平成20年5月30日
原子力安全対策課
(20-11)
<14時資料配付>

大飯発電所の原子炉設置変更許可について
(ほう素再生系の撤去計画、廃棄物処理設備の変更計画
および海水淡水化装置の一部撤去計画)

原子炉設置変更許可申請の概要

図1 大飯発電所ほう素再生系(1号及び2号炉)の撤去計画の概要

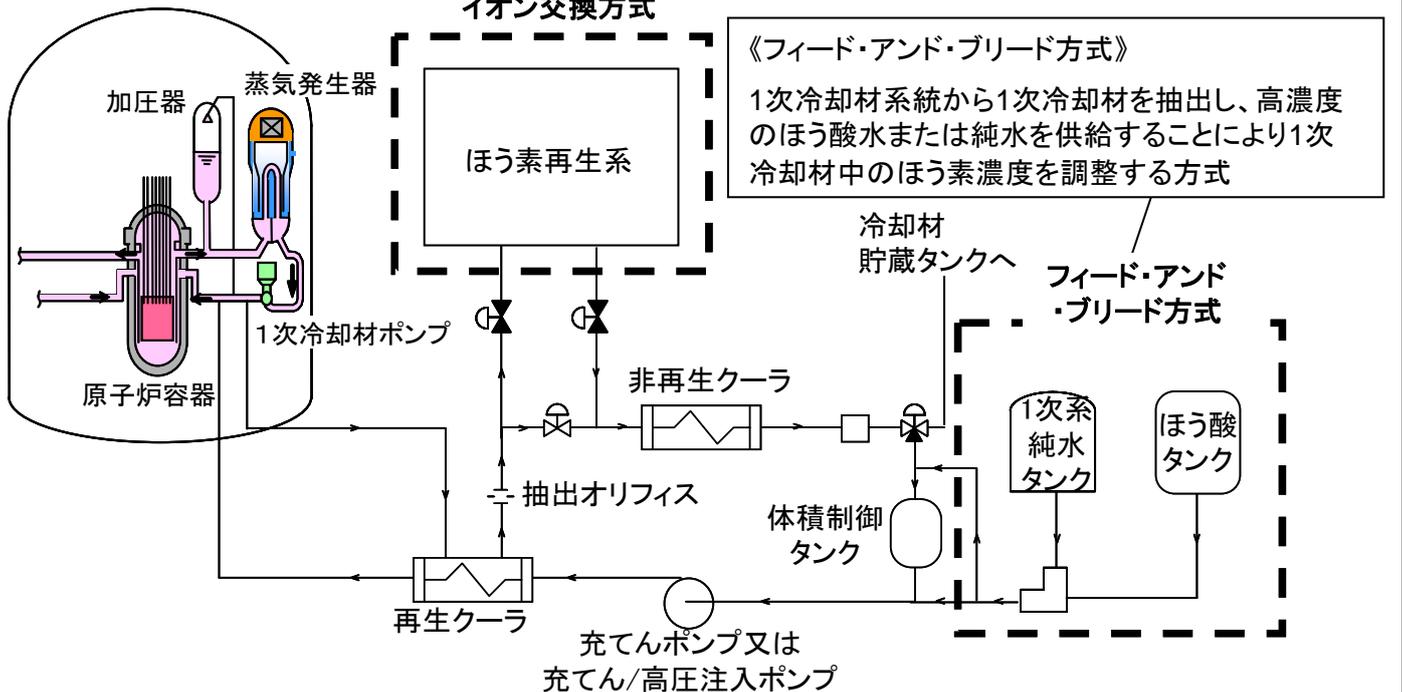
変更理由	1、2号機共用のほう酸回収装置の増設によりほう素濃度調整能力の向上が図れることや設置場所確保等の観点から、1号機および2号機のほう素再生系を撤去する。 これにより、従来はフィード・アンド・ブリード方式 ^{※1} とイオン交換方式との併用であった1次冷却材中のほう素濃度調整方式をすべてフィード・アンド・ブリード方式に変更する。
工 程	1号機ほう素再生系撤去工事：平成21年5月～平成22年1月 ^{※2} 2号機ほう素再生系撤去工事：平成20年9月～平成21年7月 ^{※2}

- ほう酸回収処理能力を向上させるため、1号及び2号炉共用のほう酸回収装置1台を増設する。
- ⇩
- 現在使用していないほう素再生系を撤去し、設置場所を確保。
- ⇩
- ほう素再生系の撤去に伴い、ほう素濃度調整方式をフィード・アンド・ブリード方式及びイオン交換方式から、フィード・アンド・ブリード方式に変更する。

図2 液体廃棄物処理系統の変更概念図

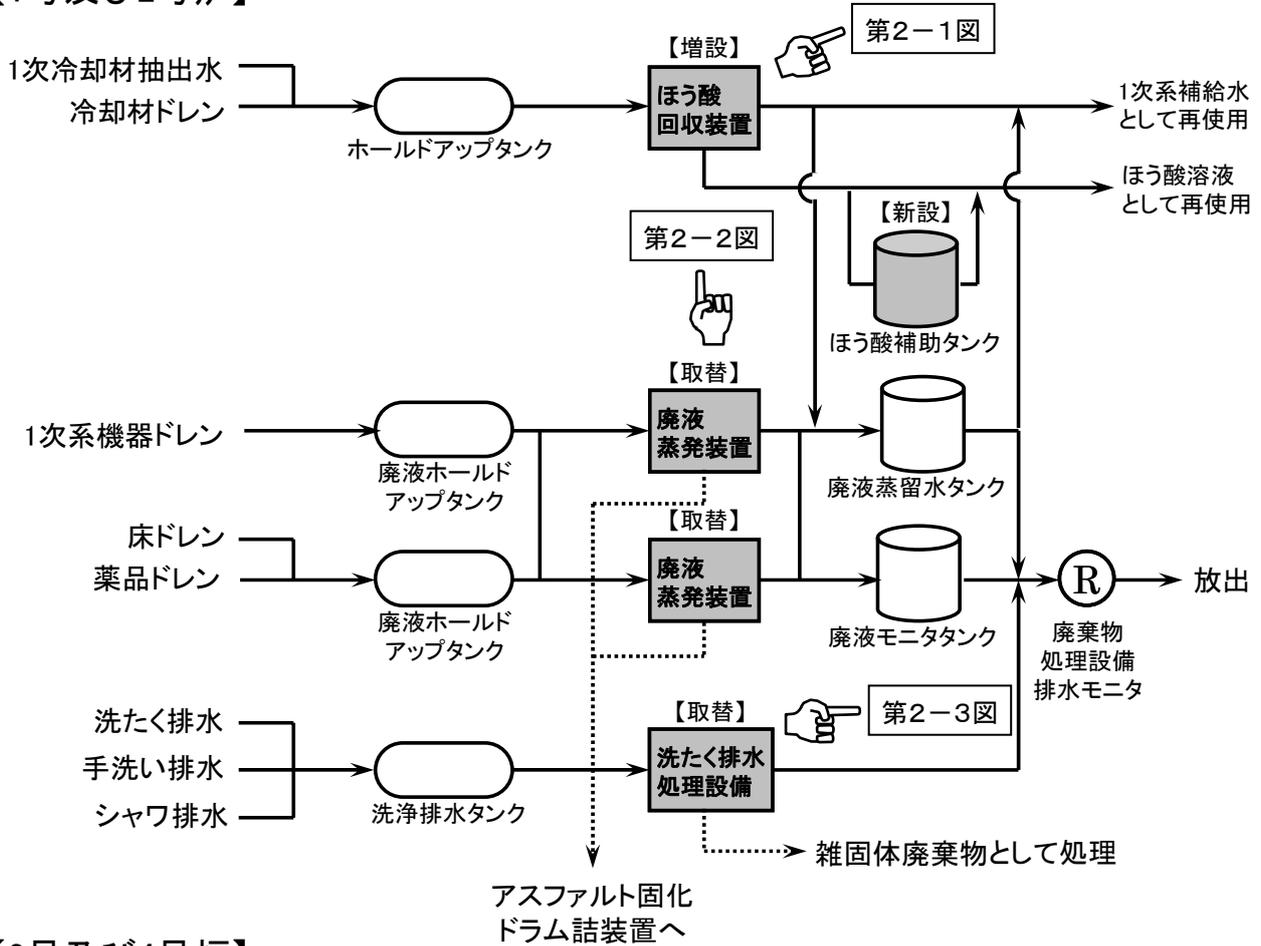
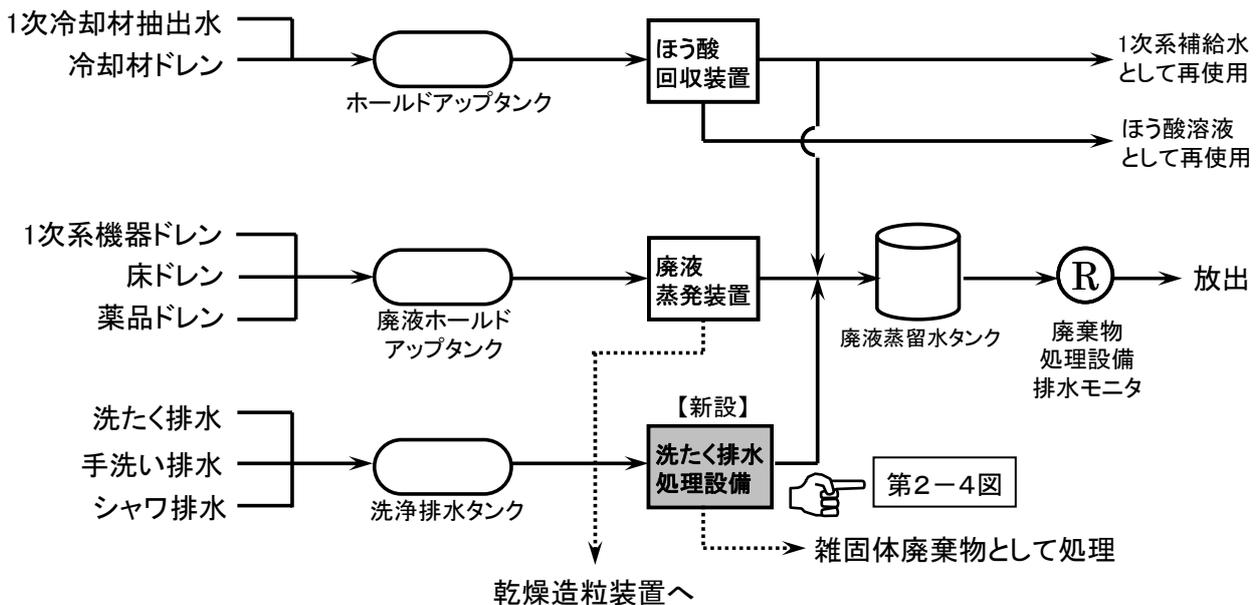
2. 1、2号機共用のほう酸回収装置の増設 (図2および図2-1参照)

3. 1、2号機共用の廃液蒸発装置の取替えに伴う廃液蒸発装置の容量変更
(図2および図2-2参照)

4. 1、2号機共用の洗たく排水処理設備の取替えに伴う処理方式変更
(図2および図2-3参照)

5. 3、4号機共用の洗たく排水処理設備設置 (図2および図2-4参照)

図2-1 大飯発電所ほう酸回収系統(1号及び2号炉共用)の改造計画の概要

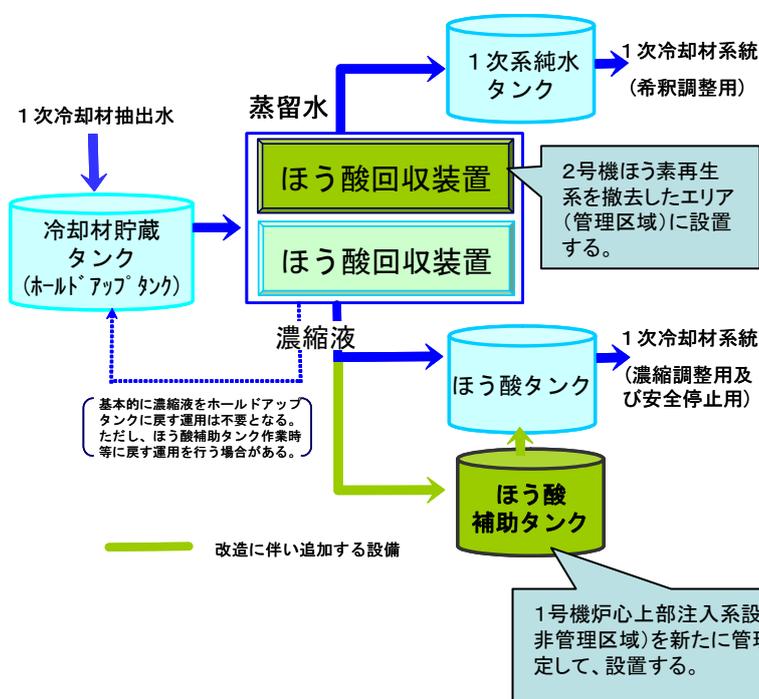
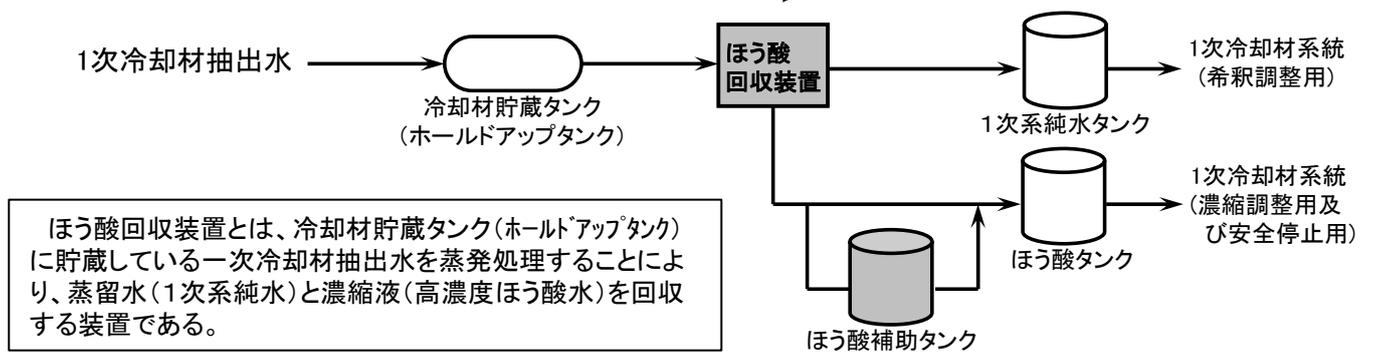
変更理由	現状は1基のほう酸回収装置を1、2号機共用で運用しているが、他プラントに比べ運転回数が多く、設備および運転員への負担がかかっている。 このため、設備の信頼性向上と運転員の負担低減を目的として、ほう酸回収装置1基を増設する。
工 程	平成21年1月～平成22年3月 [※]

- 他プラントに比べ運転回数が多く、設備及び運転員への負担がかかっている。
- ほう酸回収装置1基を増設する。また、ほう酸補助タンク1基を設置する。
- 設備の信頼性向上と運転員の負担低減を図る。

現状	変更後
ほう酸回収装置	3.4m ³ /h × 1基	3.4m ³ /h × 2基
ほう酸タンク	約174m ³ × 2基	同左
ほう酸補助タンク	—	約230m ³ × 1基
運転回数 ()内は他プラント実績	約400回 (約30~200回)	約150回

図2-2 大飯発電所廃液蒸発装置(1号及び2号炉共用)の改造計画の概要

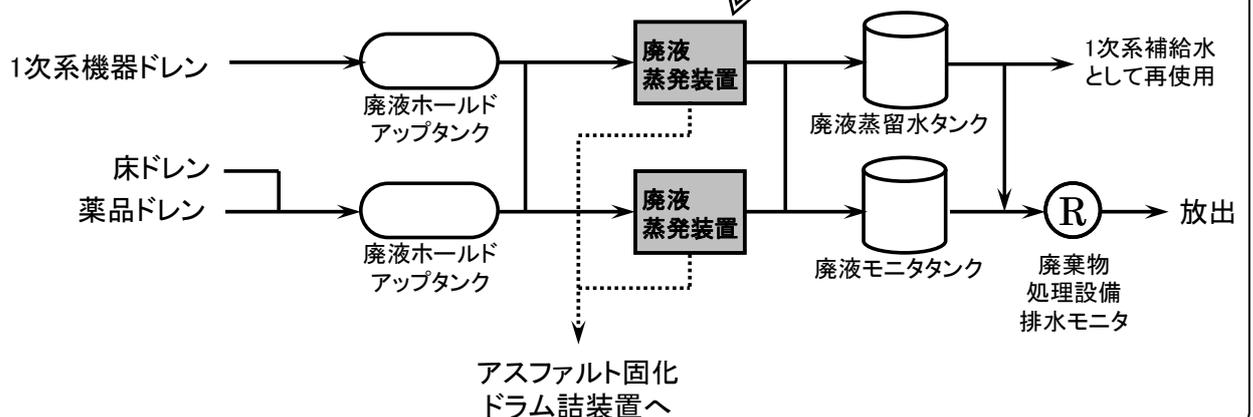
変更理由	信頼性向上を目的とした廃液蒸発装置の取替えに伴い、配置性の観点から、設備容量を現状の $3.4 \text{ m}^3 / \text{h} \times 2$ 基から $1.7 \text{ m}^3 / \text{h} \times 2$ 基に変更する。
工 程	平成21年2月～平成22年9月

- 信頼性向上を目的として、廃液蒸発装置を取り替える。
- 既設と同じ場所に設置可能な設備(装置高さ約5m)とする。
- 廃液蒸発装置の設備容量を現状の $3.4\text{m}^3/\text{h} \times 2$ 基から $1.7\text{m}^3/\text{h} \times 2$ 基に変更する。

取替前(浸漬式)	取替後(強制循環式)
装置の概要図		
容量	$3.4\text{m}^3/\text{h}$	$1.7\text{m}^3/\text{h}$
基数	2基	2基
特長	<ul style="list-style-type: none"> ・濃縮廃液と接する部分(配管等)の材質をSUS304から、より耐食性に優れたSUS316Lに変更する。 ・蒸発器と加熱器を分離することにより、蒸留水系へ不純物が混入しにくい構造に変更する。

図2-3 大飯発電所洗たく排水処理設備(1号及び2号炉共用)の取替計画の概要

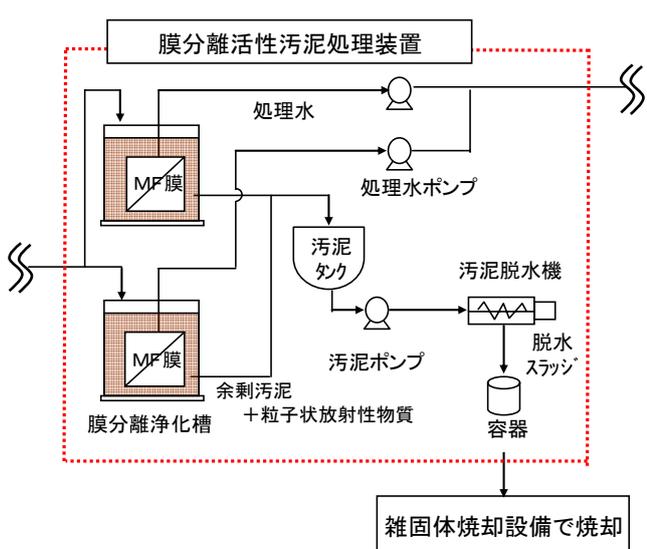
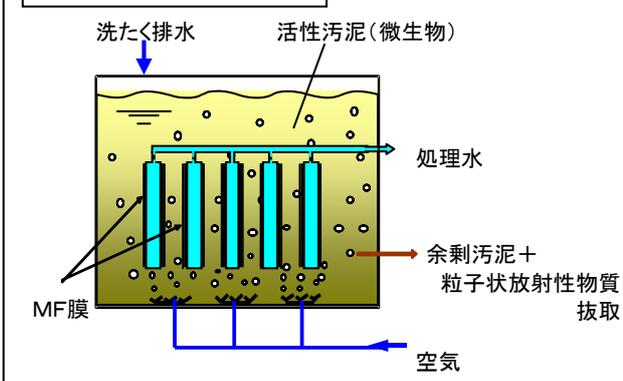
変更理由	洗たく排水処理設備の信頼性向上および2次廃棄物発生量低減の観点から、処理方式を逆浸透膜方式から膜分離活性汚泥方式へ変更する。
工 程	平成21年8月～平成22年5月*

○既存の設備は設置後約20年以上経過していることから、設備の信頼性向上及び2次系廃棄物発生量の低減を図るため、洗たく排水処理設備を取替える。

○洗たく排水処理設備の処理方式を現行の逆浸透膜方式から、膜分離活性汚泥方式へ変更する。

現状	変更後
方式	逆浸透膜	膜分離活性汚泥
処理容量	2m ³ /h	同左
除染係数	10	同左
膜分離活性汚泥方式の特長	①設備の信頼性 ・低圧運転であることから付属部品への負担が少なく、分離膜の目詰まりが発生しにくい。 ・設備構成が簡素化されていることから、点検・保守性がよい。 ②2次廃棄物の発生量 ・処理に伴い発生する脱水スラッジは焼却することで、現状の設備に比べ2次廃棄物発生量(ドラム缶発生量)を約1/30に低減できる。

図2-4 大飯発電所洗たく排水処理設備(3号及び4号炉共用)の設置計画の概要

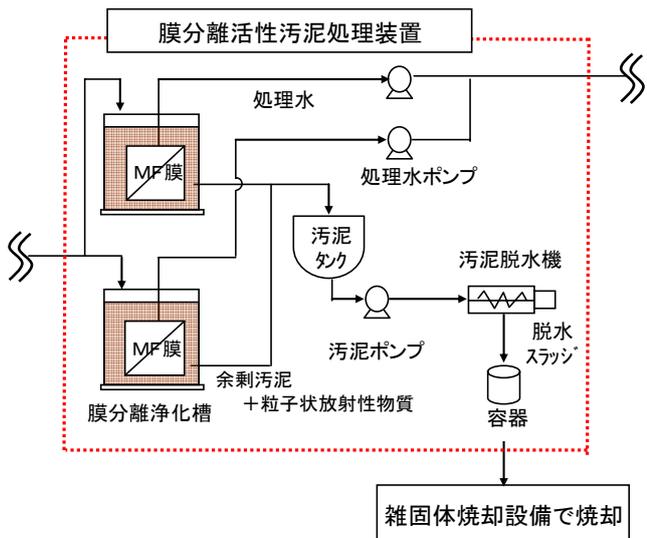
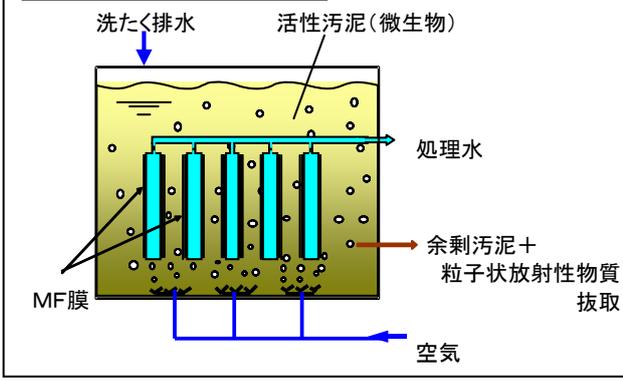
変更理由	発電所外への放射性物質の放出低減のため、新たに3、4号機共用の洗たく排水処理設備を設置する。
工 程	平成20年9月*～平成21年6月

○ドライクリーニング廃止に伴う洗たく処理の水洗化により、液体廃棄物の発生量が増加。

○発電所外へ放出する放射性物質の低減を図るため、放射性物質の濃度を1/10まで低減可能な洗たく排水処理設備を設置する。

現状	設置後
方式	—	膜分離活性汚泥
処理容量	—	2m ³ /h
除染係数	—	10

放射能濃度 (Bq/cm ³)	年間放出量 (m ³)	放射能量 (Bq)
現状	0.37	2300	8.51 × 10 ⁸
設置後	0.037	3000	1.11 × 10 ⁸
